Comunicado EM/CE – 00029/2019

Assunto: Revisão da ND- 5.3 - Fornecimento de Energia Elétrica em Média Tensão Rede de Distribuição Aérea ou Subterrânea.

CURVA RELÉ SECUNDÁRIO

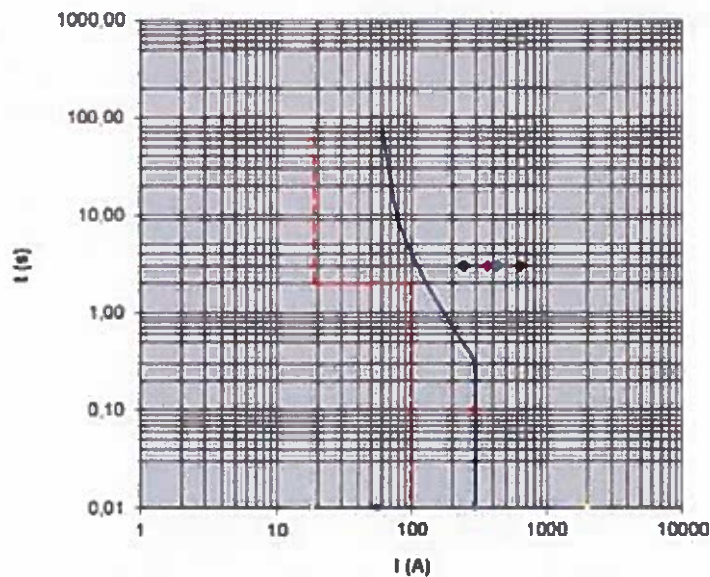
1. Alteração do ajuste do relé de proteção – Anexo A

A curva de proteção de neutro deixa de ser curva IEC Extremamente Inversa (EI), passando para Tempo Definido (TD) com Dial com uma faixa entre 1 e 3 segundos, com pick-up de 1/3 em relação à proteção de fase, limitado ao máximo de 40 Amperes.
